MS9740A 光スペクトラムアナライザ リリースノート

第 38 版

本リリースノートには、弊社製 MS9740A 光スペクトラムアナライザのソフトウェア バージョン v1.06.06 における新たに追加された機能の情報、既知の不具合の内容、使用上の注意点等の情報を記載しています。

- WDM, LD Module アプリケーションの測定結果表示

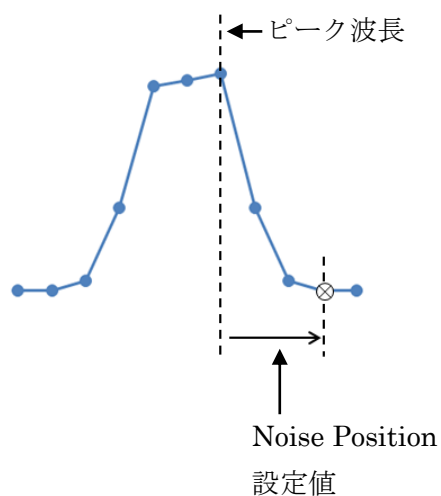
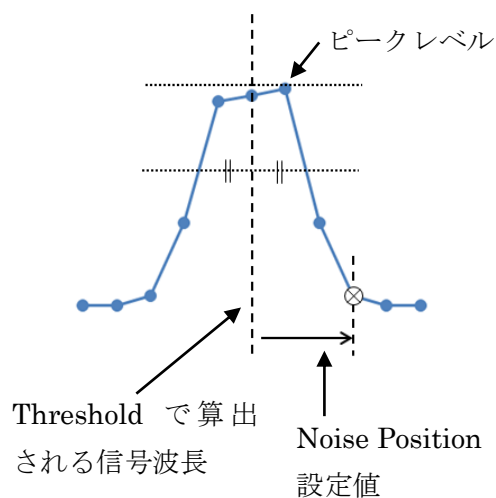
WDM/LD Module Test アプリケーションにおいて、以下の 3 つの設定を同時に実行した場合のノイズレベル測定位置を変更しました。

Signal Parameter -> Wavelength Detection Type -> Threshold

Noise Parameter -> Detection Type -> Point

Noise Position -> On

ノイズレベルの測定位置は、ピーク波長から Noise Position 設定値分だけシフトさせた位置

ノイズレベルの測定位置は、Threshold で算出される信号波長から Noise Position 設定値分だけシフトさせた位置

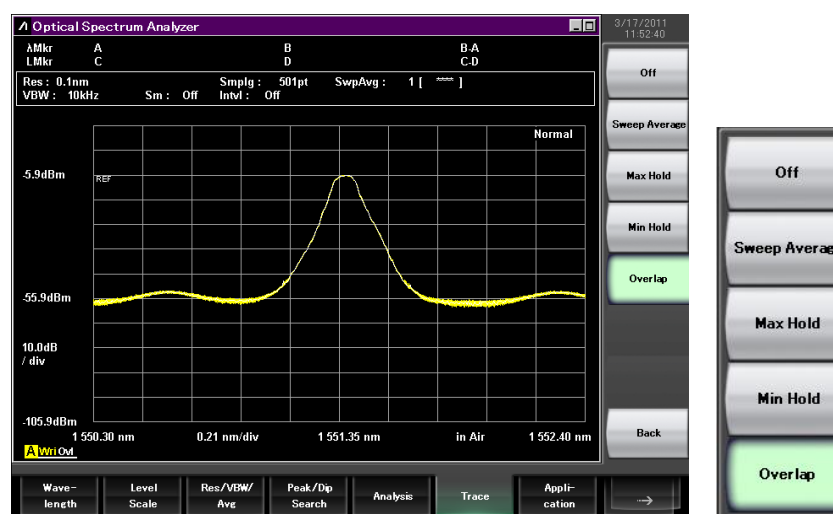
- Trace メニューに、Overlap 機能を追加

Trace 機能に Overlap 機能を追加しました。Overlap 機能は、取得した波形データを画面に上書きします（取得済みの波形データを消さない）。

光源などの出力を長時間測定すると、レベル・波長方向のドリフトをモニタできます。

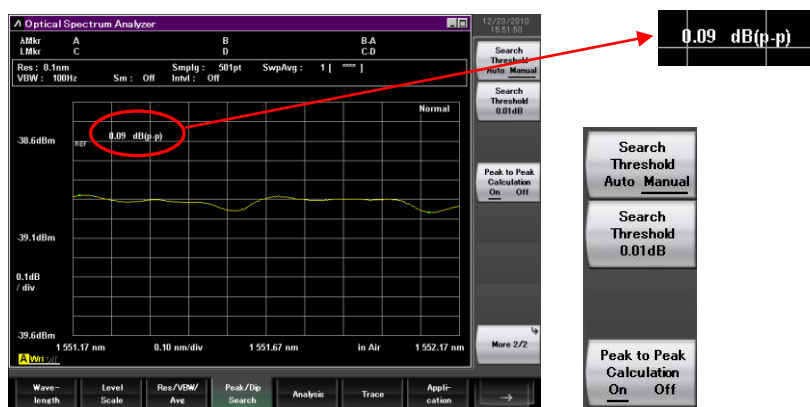
- Peak/Dip Search メニューに、Peak to Peak の計算機能を追加
Peak と Dip のレベル差を表示する機能を追加しました。しきい値設定により、最小で 0.01dB の Peak と Dip のレベル差を自動検出できます。微小なリップル特性をもつレーザの評価などに有効です。

➤ Threshold 解析方法の計算方法変更

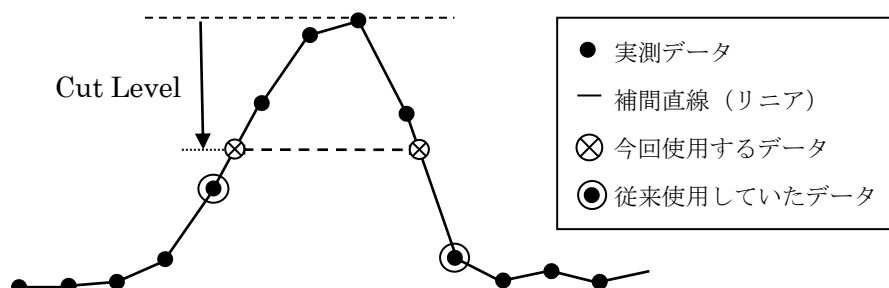
従来のバージョンでは, Cut Level に近い実測データ点から, 中心波長およびスペクトラム幅を計算していました。本変更により、これまでよりも正確な解析結果が得られます。

ピークから Cut Level 下がったレベルに実測データが無い場合, 前後の実測データを直線補間し, Cut Level と補間直線の交点からスペクトラム幅および中心波長を計算します。

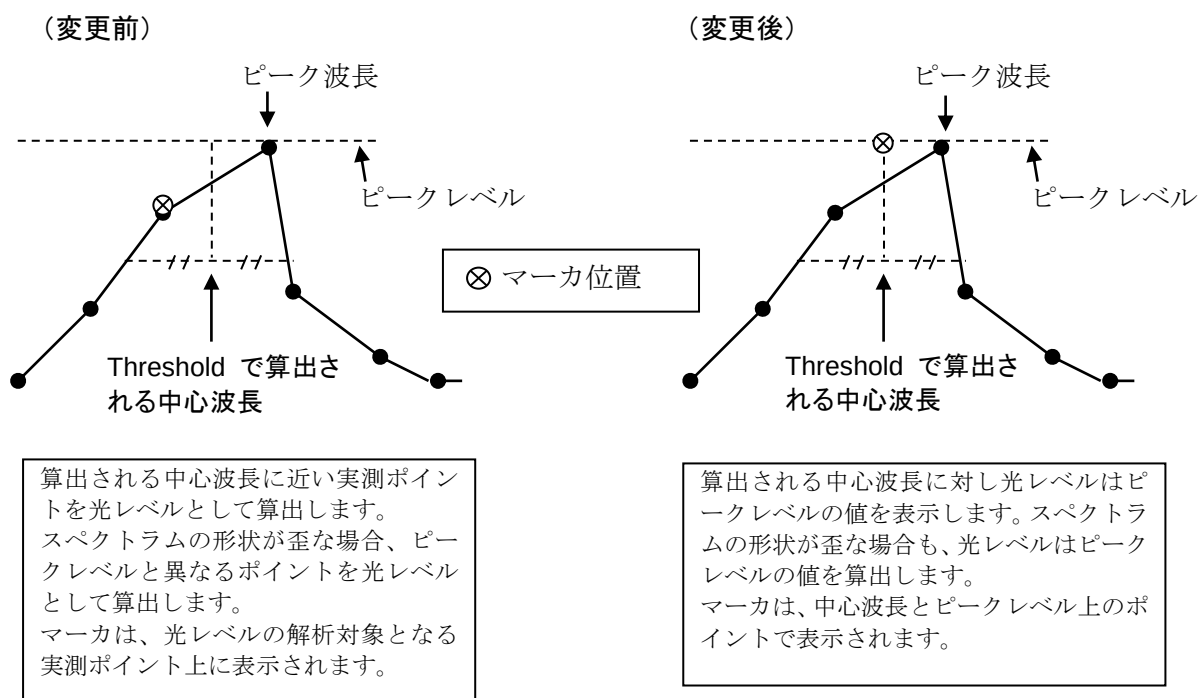
- WDM, LD Module アプリケーションの測定結果表示
WDM, LD Module アプリケーションにおける,
Signal Parameter -> Wavelength Detection Type -> Threshold 選択時の, 測定結果(レベル値)
およびグラフ上のマーカ表示位置を変更しました。

2nd Peak が正しく検出できない波形例

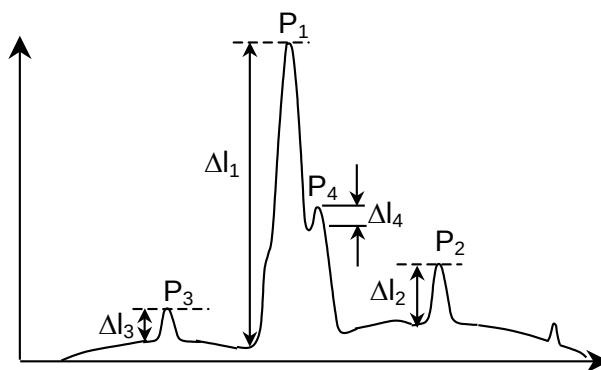
- DFB-LD, LD 測定機能, サイドモード判断レベル分解能(dB)設定を追加
サイドモードを判断するレベル分解能(dB)が設定可能となりました。
従来バージョンまでは, 下図例のように $\Delta 4$ dB のリップル P_4 が存在した場合は, このリップルがサイドモードと判断され, SMSR を正しく測定できませんでした。
今回追加されたレベル分解能を $\Delta 4$ dB より大きい値に設定すると, P_4 のリップルが検出されなくなり, 下図のようなケースにおいても SMSR を正しく測定できるようになりました。

信号光レベルの測定方法

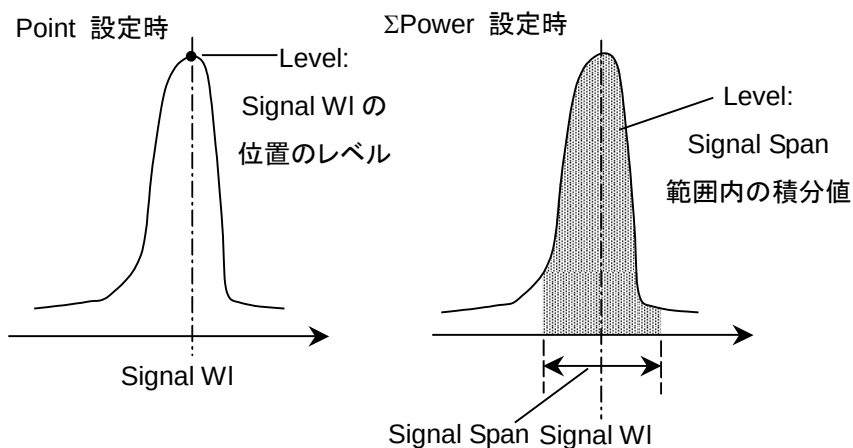
- WDM, LD 測定機能, 信号光レベルの算出方法に積分算出追加
信号光パワー算出方法に範囲指定での積分算出方法を追加しました。従来までの Point 設定に加えて Σ Power 設定を追加しました。

ノイズレベルの検出方法

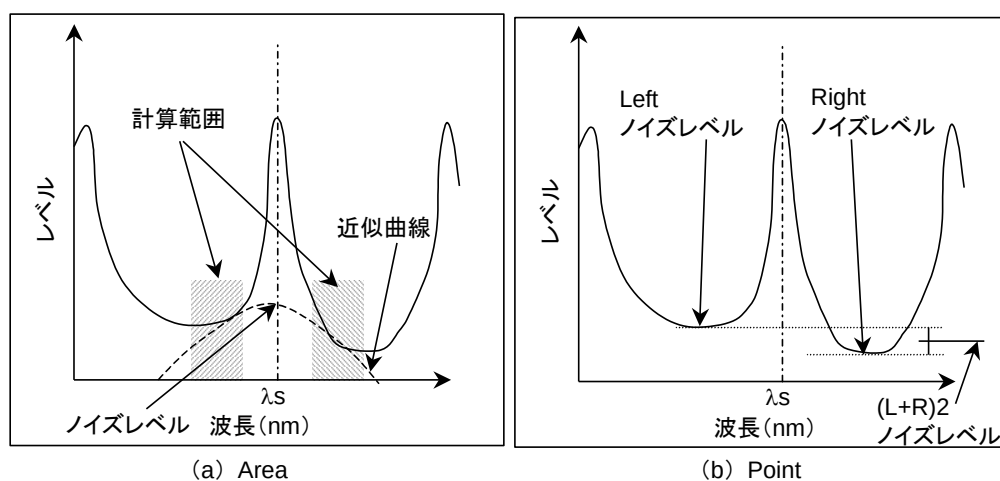
- WDM, LD 測定機能, SNR ノイズレベルの近似式による推定を追加
ノイズ波形に対する近似曲線から求めた, 信号光波長におけるノイズレベル算出する機能を追加しました。従来までの Point レベルでの SNR ノイズレベル算出に加えて Area 指定(近似式による推定)を追加しました。
